SOPRINTENDENZA SPECIALE PER IL PIANO NAZIONALE
DI RIPRESA E RESILIENZA

Oggetto: **[ID: 9330] CERE A e CASALEONE (VR):** Progetto per la costruzione ed esercizio di un impianto agrivoltaico per la produzione di energia elettrica da fonte rinnovabile solare di potenza di immissione pari a 22,50 MW da realizzare nel comune di Cerea (VR) e Casaleone (VR) e delle relative opere di connessione.

Richiesta di necessarie integrazioni ai sensi del c. 4 art. 24 del D.lgs 152/2006

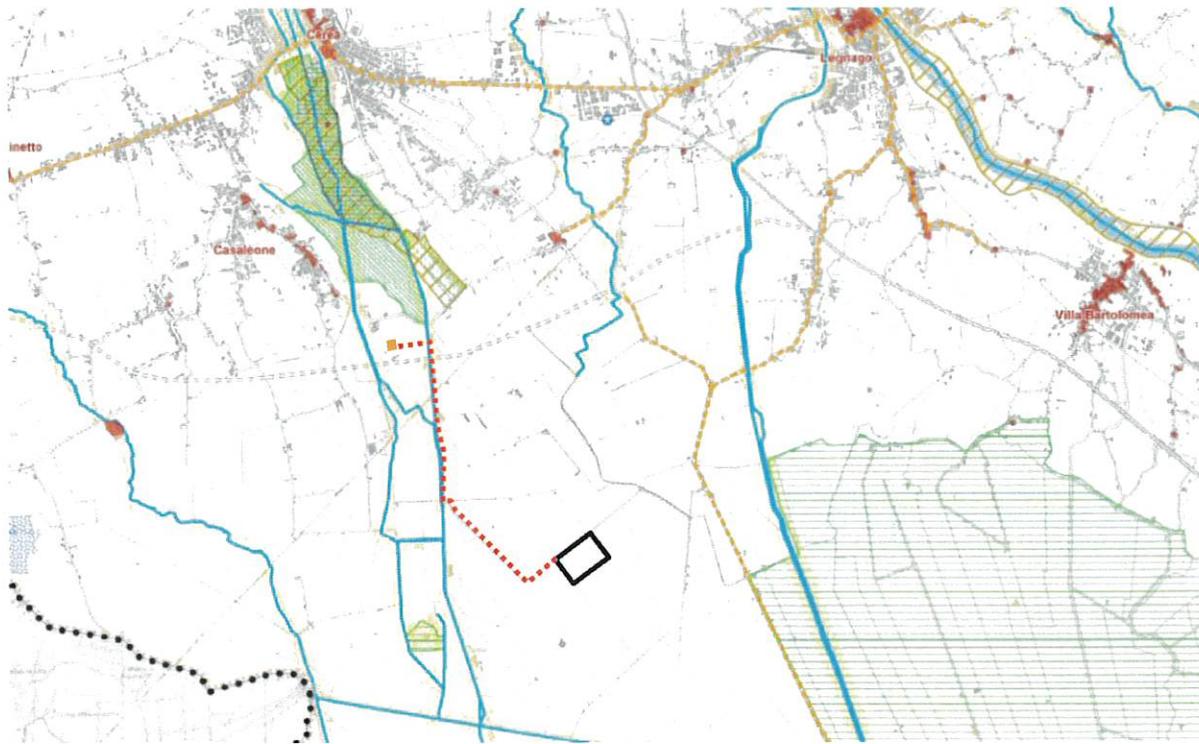
Dall'analisi della Tavola 1 - Vincoli e pianificazione territoriale del PTCP della Provincia di Verona (cfr. Figura 4) risulta che il tracciato dell'elettrodotto (interrato) interessa in parte la fascia di tutela di un corso d'acqua vincolato ex lege ai sensi della Parte III del D. Lgs. 42/2004.

Per quanto attiene all'interferenza del cavidotto (interrato) con il bene paesaggistico tutelato ai sensi dell'art. 142 del Dlgs 42/2004, si chiede che venga rappresentato anche graficamente (a integrazione della Relazione paesaggistica-22ENV01_PD_REL23.00 - Relazione paesaggistica) il tipo di interferenza e venga presa in considerazione ogni possibile azione al fine di garantire il minor sacrificio del bene interferito.
